## “TERRA SANCTI VINCENTII”

*Abbazia di San Vincenzo al Volturno*

**OGGETTO:** ENEL S.p.A. Progetto PIZZONE II. “Procedura di Valutazione di Impatto Ambientale ex art. 23 D. Lgs. 152/2006. Osservazioni alle integrazioni prodotte in data 18 settembre 2024”

Per quanto al cantiere CO1 – Lancio di TBM EPB - Galleria di adduzione di Valle

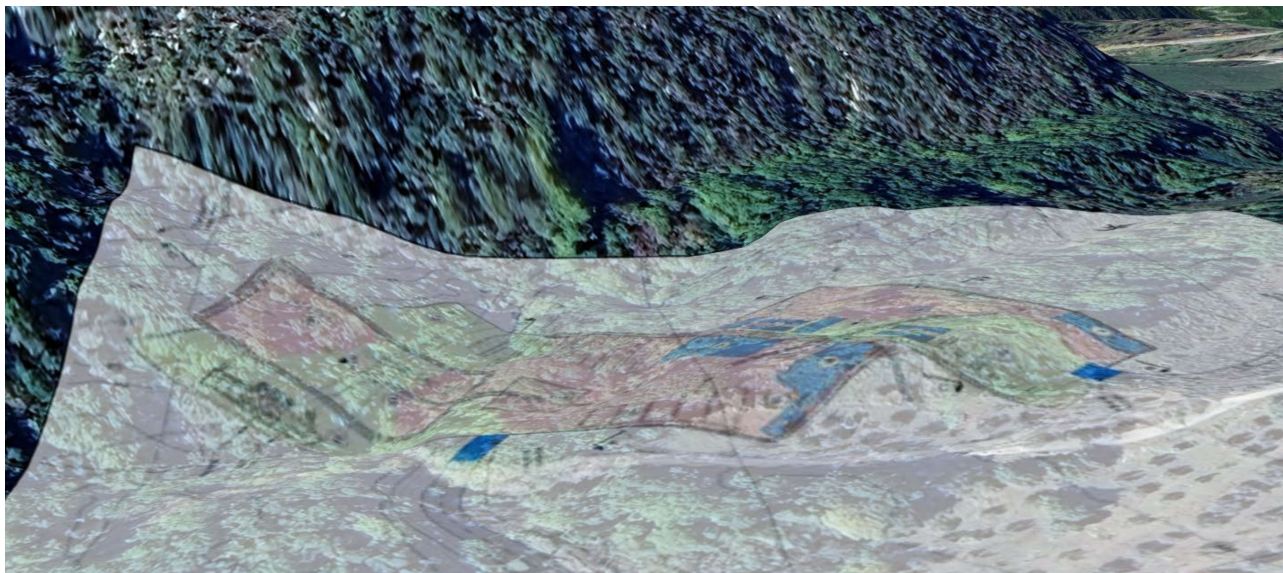
Nel cantiere è prevista una superficie di circa 250 mq adibita a deposito dello smarino proveniente dalla galleria e una di 300 mq in cui sono allocate le vasche di decantazione e prima biodegradazione dello stesso smarino. Nella considerazione della produzione giornaliera di materiale di scavo condizionato con schiumogeni, polimeri, fluidificanti e altre sostanze chimiche è di circa 500 mc, le superfici che il proponente destina allo scopo di primo stoccaggio del materiale scavato non è sufficiente. Ugualmente al cantiere di lancio della TBM per lo scavo della Galleria di adduzione di Monte, il proponente non ha indicato come ha isolato il materiale tossico scavato e stoccato sul piazzale del cantiere rispetto al terreno naturale per non inquinarlo insieme alla falda acquifera.

La TBM-EPB produce 500 metri cubi di materiale scavato al giorno e reso plastico (fangoso) perché condizionato con schiumogeni, polimeri e altri elementi chimici. Le norme ambientali, per la tossicità dello smarino dovuta al condizionamento, prevedono che lo stesso deve rimanere nelle vasche di decantazione per 14 giorni prima di essere

trasportato in un deposito intermedio (che il proponente non ha previsto) dove deve essere steso, mosso e steso ripetutamente fino al completamento documentato del processo della biodegradazione per esposizione all'aria e al sole. Nel deposito intermedio lo spessore massimo dello smarino per norma deve essere di 1 m (Allegato 3 del DM 161/2012); solo dopo che il materiale si è depurato può essere portato al deposito definitivo e/o essere riutilizzato. Considerato ciò, il piazzale del cantiere CO1 proposto dal proponente, dovrebbe contenere molte più vasche di decantazione e prima depurazione e quindi essere di superficie molto più grande per contenere non meno di 7000 metri cubi di smarino (500 mc per 14 giorni). Per effetto dell'obbligo derivato dall'allegato 3 del DM 161/2012 (max 1 m di spessore di materiale condizionato) il deposito "intermedio" può essere esteso alcuni ettari.

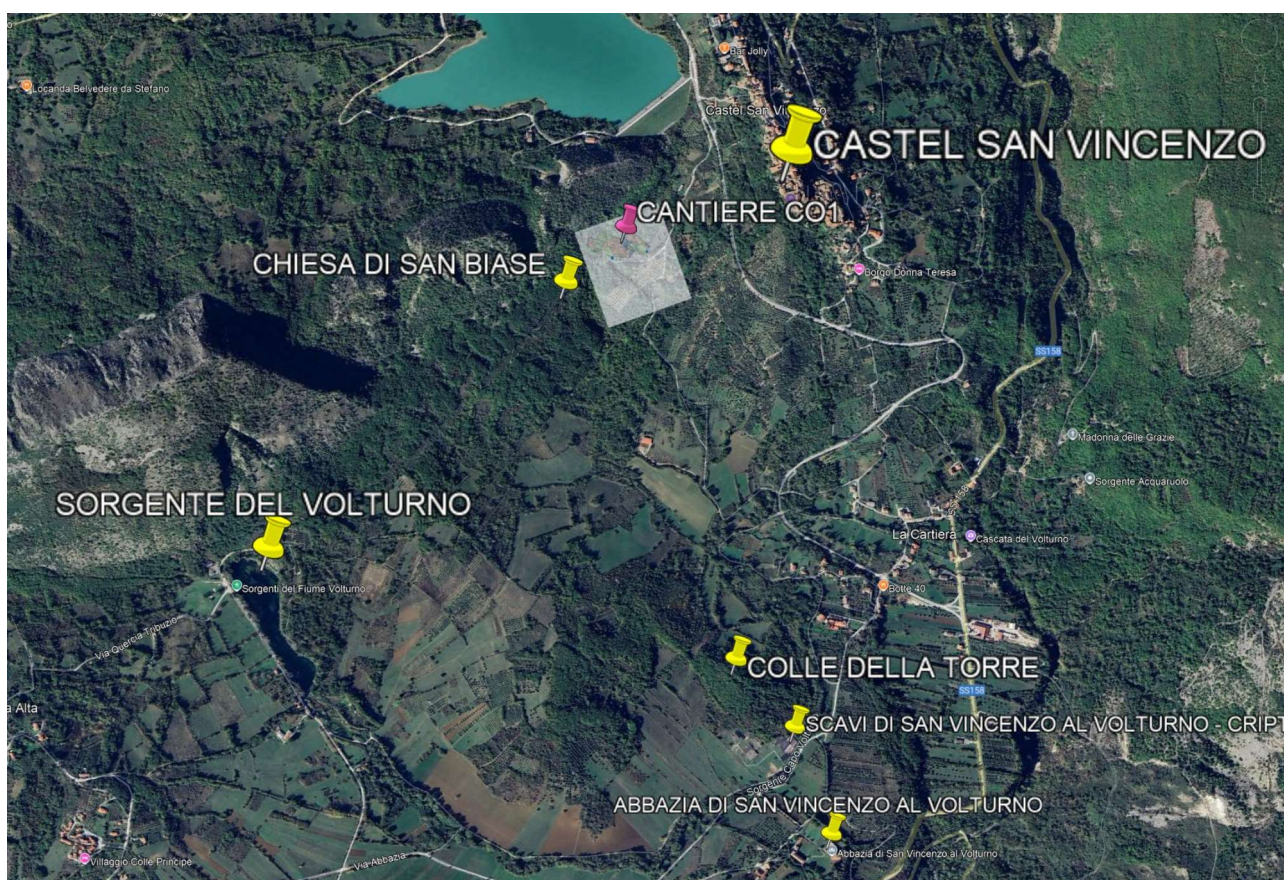
Riportato il cantiere così come previsto dal proponente su Google Earth si evince che effettivamente con la realizzazione dei piazzali si tomba il Rio Solera per una estesa tratta. Il proponente però non indica come intende preservare l'alveo e la flora e la fauna insistente nello stesso Rio.

L'immagine 3D seguente, ricavata da Google Earth, evidenzia l'improponibile disposizione del piazzale di accesso alla galleria che richiedono un notevole movimento terra con significativi e imponenti scavi e riporti di modellazione. Infatti, a titolo indicativo e non esaustivo, il piazzale di accesso alla galleria squarcia la naturale pendenza del fianco del monte entrandoci per oltre 50 metri con un fronte di 80 metri e una scarpata alta oltre 35 metri; il piazzale in cui saranno allocate l'officina, la gru a torre, il locale deposito degli schiumogeni, polimeri, oli, grassi, ecc. utili alla TBM e le vasche di biodegradazione dello smarino richiede sbancamenti e riempimenti con scarpate alte oltre 15 m.

Il cantiere così come è proposto dal proponente, con le imponenti scarpate in scavo e/o riporto necessarie a modellare i piazzali, è a soli 170 metri dal sito in cui insiste un lastricato romano e l'adiacente chiesa Altomedioevale di San Biase, è a soli 1300 metri da Colle la Torre sede degli Abati della millenaria Abbazia di San Vincenzo al Volturno e a soli 1350 metri dalla sorgente di Capo Volturno. La necessità di estendere i piazzali per dare spazio alle vasche di biodegradazione per ricevere lo smarino tossico proveniente direttamente dagli scavi della Galleria di Adduzione di Valle unitamente a quello di realizzare il deposito intermedio dove spargere lo stesso smarino tossico non dichiarato dal

proponente (vedi sopra); tenuto conto pure che la maggiore superficie necessaria non può essere estendersi lungo la montagna ma può essere ricercata solo verso valle,

La necessaria maggiore estensione dei piazzali (maggiore spazio per le vasche di decantazione e prima biodegradazione e per la realizzazione del deposito intermedio) non può essere ricavate ancora più in alto della montagna ma può essere ricercata solo più a valle, rende la realizzazione del cantiere ancora più improponibile, irrazionale e impresentabile perché andrebbe a lambire oltre alla Chiesa di San Biase anche il Colle della Torre e arrivare con depositi di sostanze estremamente inquinanti a poche centinaia di metri da Capo Volturno.

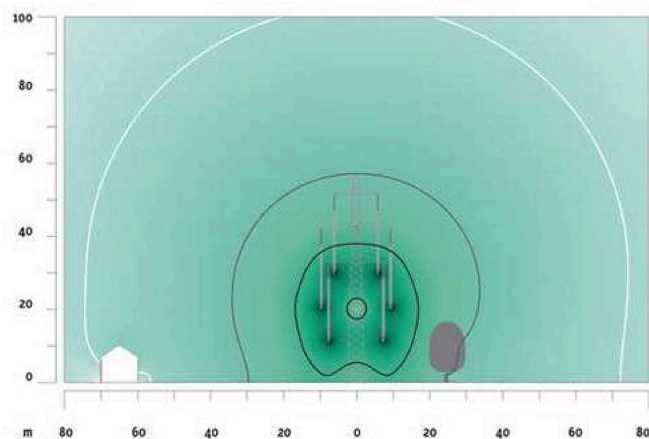
Come è persino sottolineato nell'ultimo rigo dell'elenco di norme citate dal progetto dell'ENEL, NESSUNA e ribadiamo NESSUNA di esse si riferisce ai problemi ambientali che sconsigliano la realizzazione dell'impianto. Esso non deve essere realizzato al centro di Caracas o del Cairo ove potrebbe interferire con la popolazione Umana ma in un territorio vergine abitato da specie selvatiche di Vertebrati e invertebrati, funghi specie arboree e vegetali, insetti che rappresentano una ricchezza ambientale di inestimabile valore e rappresentano, ad oggi l'unica testimonianza dell'ambiente originale dei territori montani dell'appennino centrale. Questo patrimonio appartiene innanzitutto alla natura stessa e poi via via all'Italia intera ed all'Europa, in definitiva a tutta l'Umanità se vogliamo escludere le altre forme di vita che popolano il pianeta. Le norme di riferimento sono relative **SOLO** alla popolazione Umana e a niente altro. Esse pertanto, facendo un solo esempio euristico,

considerano la correlazione tra altezza dal suolo e valori dei campi, nella errata ipotesi che i danneggiati siano alti meno di due metri, non volino e non si appollaino sui fili come invece fanno uccelli e Chiroterri e ne traggono valutazioni falsate . Sugli alberi e sui tralicci gli uccelli possono nidificare esponendo la prole a valori ben superiori a quelli considerati nelle Valutazioni dell'ENEL. Nel Mondo è attivo un dibattito sulla dannosità di RF di diversa frequenza ma di intensità davvero trascurabile rispetto a quelle in gioco nella parte aerea, se pur minore, dell'elettrodotto proposto dall'ENEL, cioè a quelle delle diffusissime antenne delle cellule telefoniche. A tale riguardo il Parlamento Europeo attraverso il suo organo EPRS| Servizio Ricerca del Parlamento Europeo ha promulgato nel Giugno del 2021 il documento PE690.021 nel quale sottolinea:

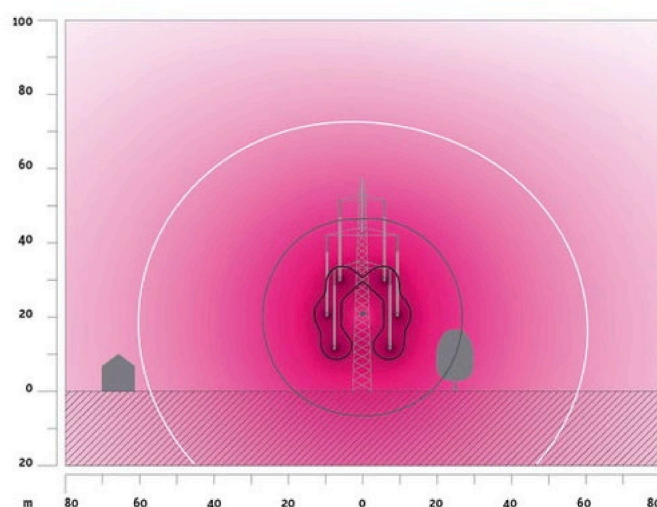
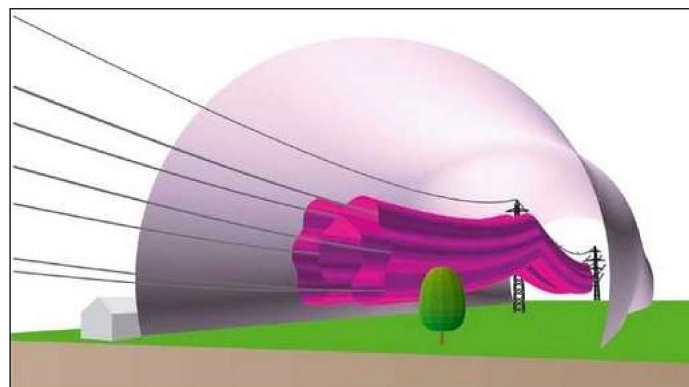
Nella figura è rappresentata la sezione del campo magnetico della linea dell'alta tensione sopra rappresentata al centro fra due piloni, dove i cavi conduttori sono più bassi. Il carico inquinante si riduce man mano che ci si allontana dalla linea e viene influenzato poco dai muri degli edifici, dagli alberi o dal suolo. Il significato delle linee continue è rappresentato in microTesla nella scala a colori in basso.

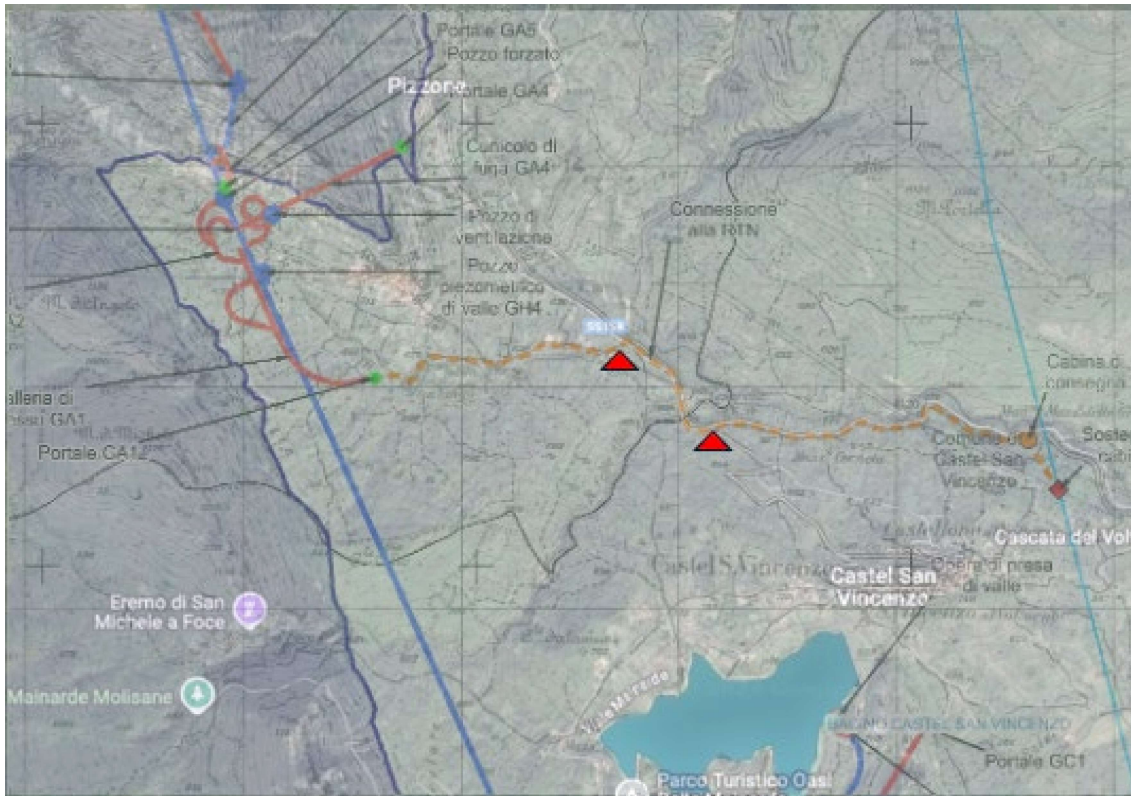
Oltre a ciò il tracciato della condotta deve essere ad essa completamente asservito, libero da alberi ed arbusti e chiaramente riconoscibile per garantire efficienza e tempestività degli interventi di manutenzione che, seppur rari, devono comunque essere previsti e resi agevoli dal progetto dell'infrastruttura.

**Questo significa una striscia di terra che segue il tracciato completamente disboscata e soggetta a continua e rituale manutenzione per rimuovere sterpi e formazioni vegetali.**

**Nel nostro caso un deserto serpeggiante nel Parco Nazionale.**
